改善措置事項説明図 ③

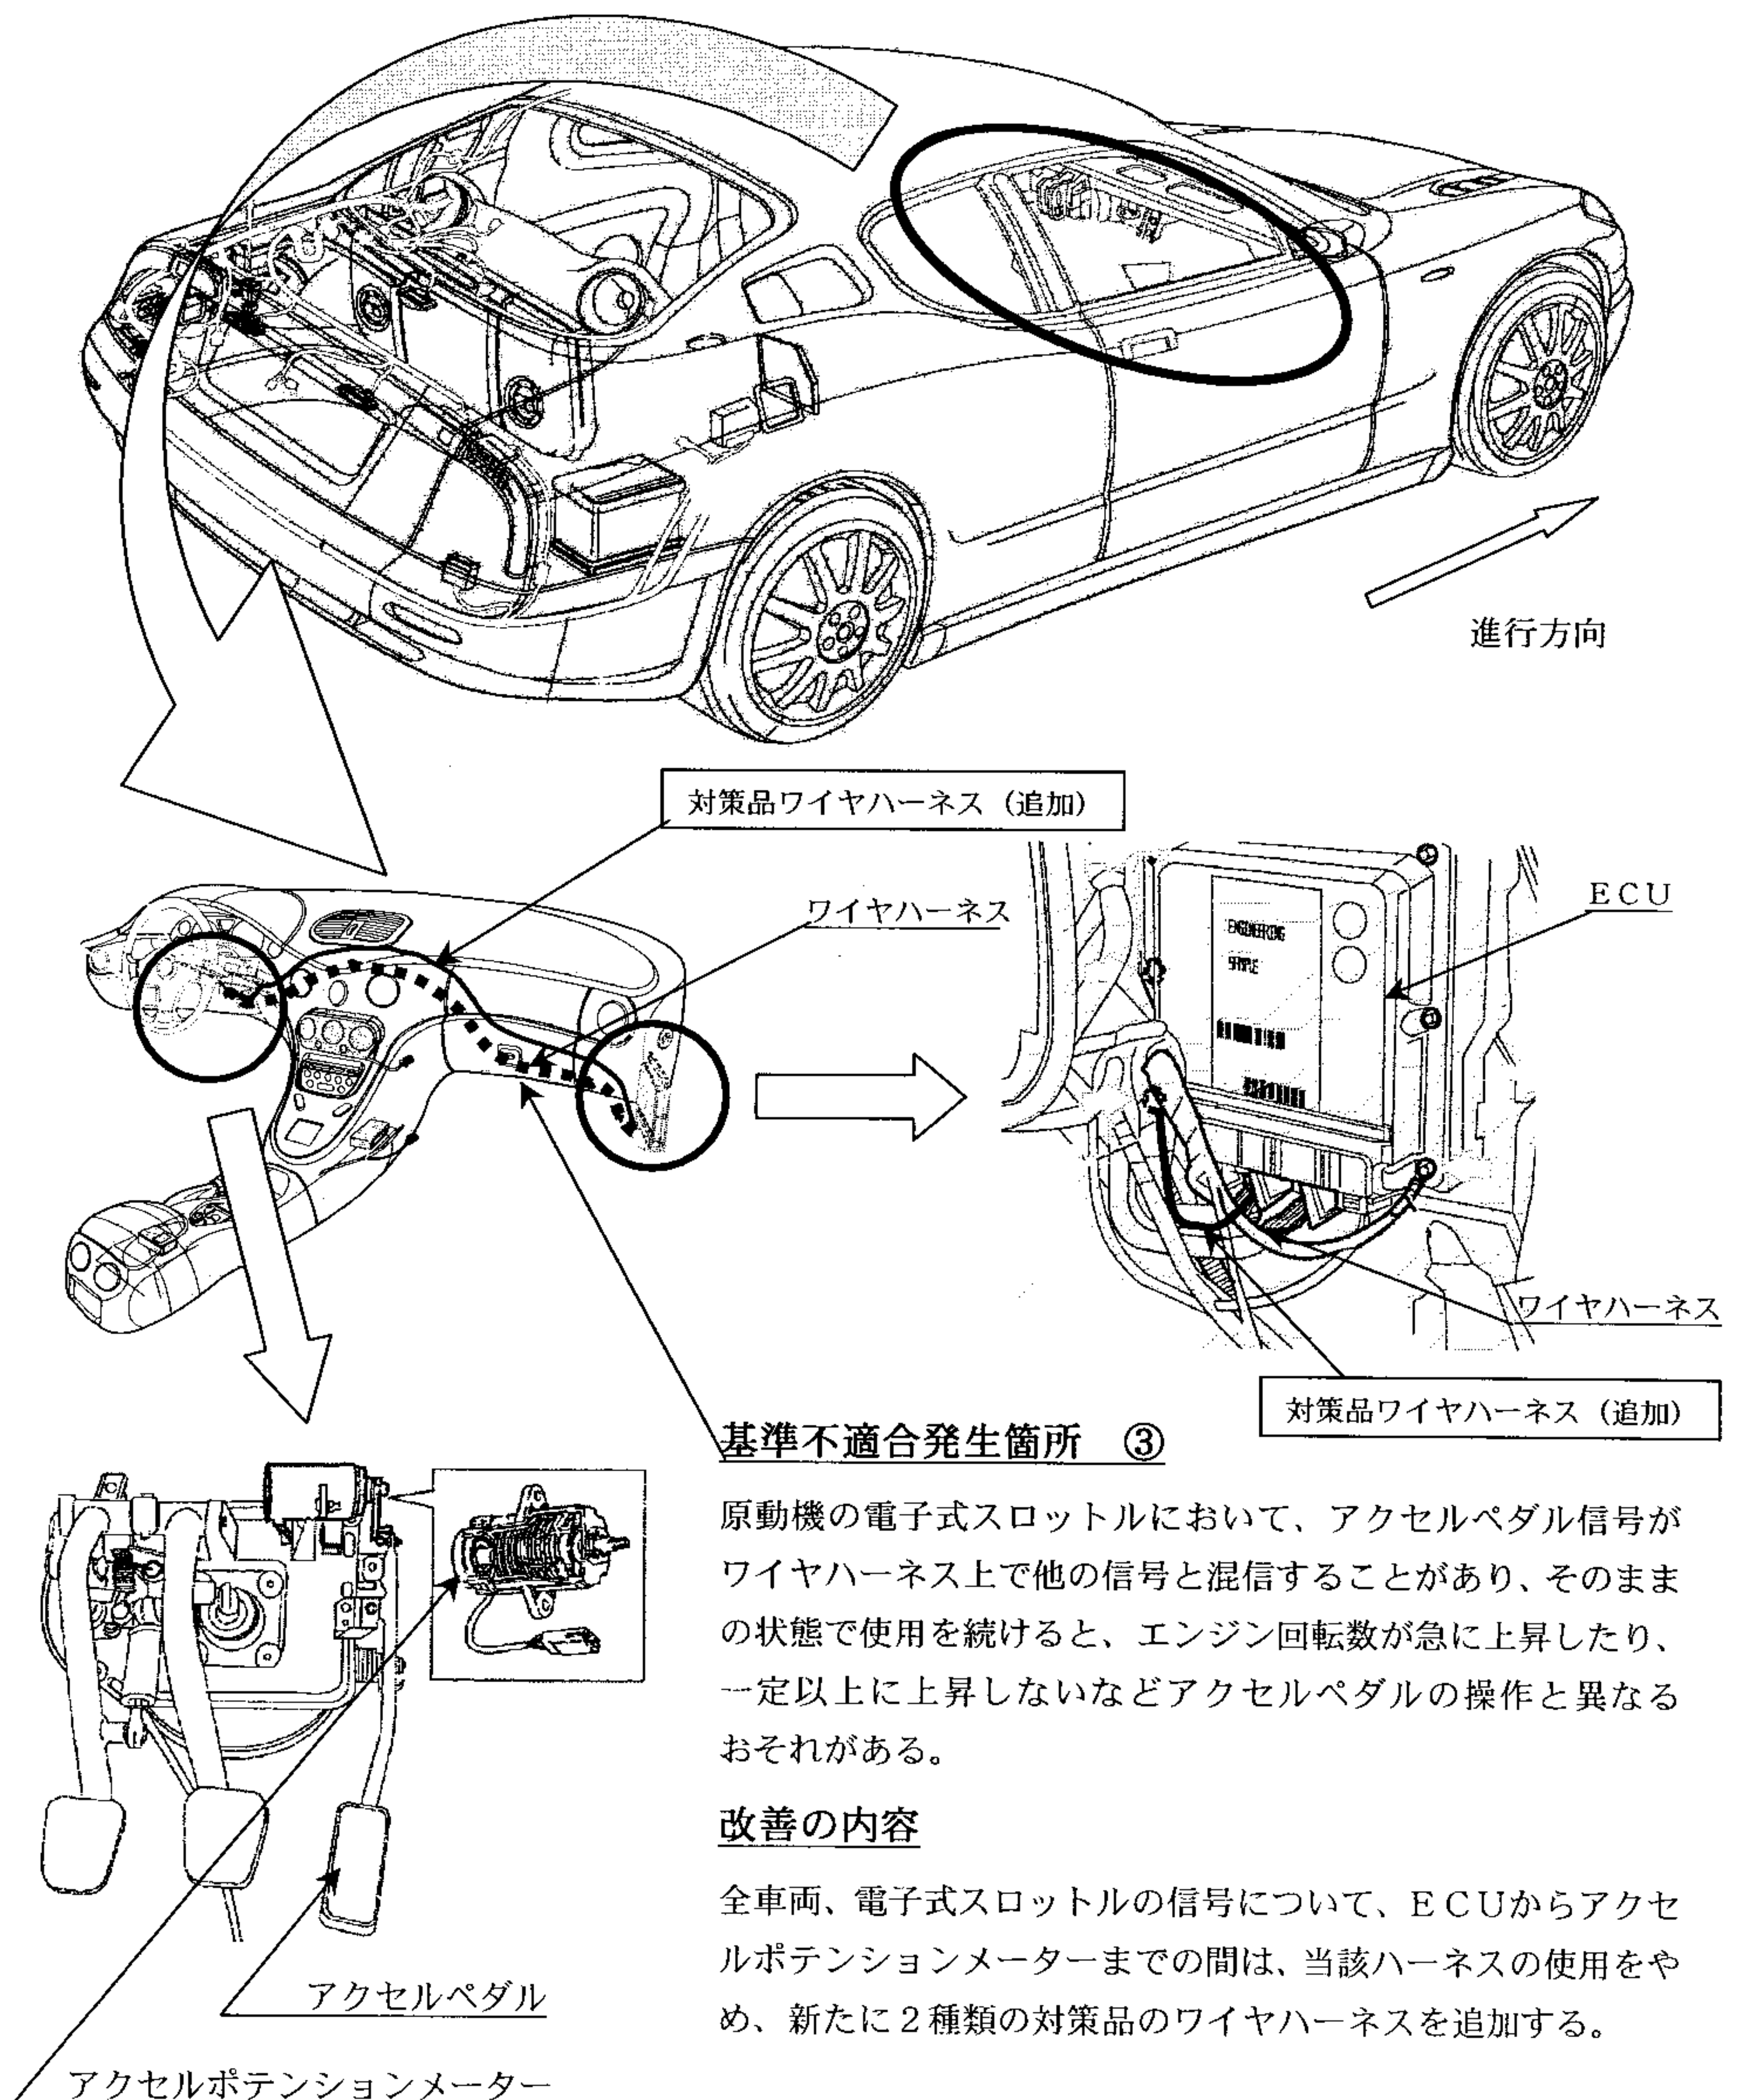
原動機の電子式スロットルにおいて、アクセルペダル信号がワイヤハーネス上で他の信号と混信することがあり、そのままの状態で使用を続けると、エンジン回転数が急に上昇したり、一定以上に上昇しないなどアクセルペダルの操作と異なるおそれがある。

全車両、電子式スロットルの信号について、ECUからアクセルポテンションメーターまでの間は、当該ハーネスの使用をやめ、新たに2種類の対策品のワイヤハーネスを追加する。
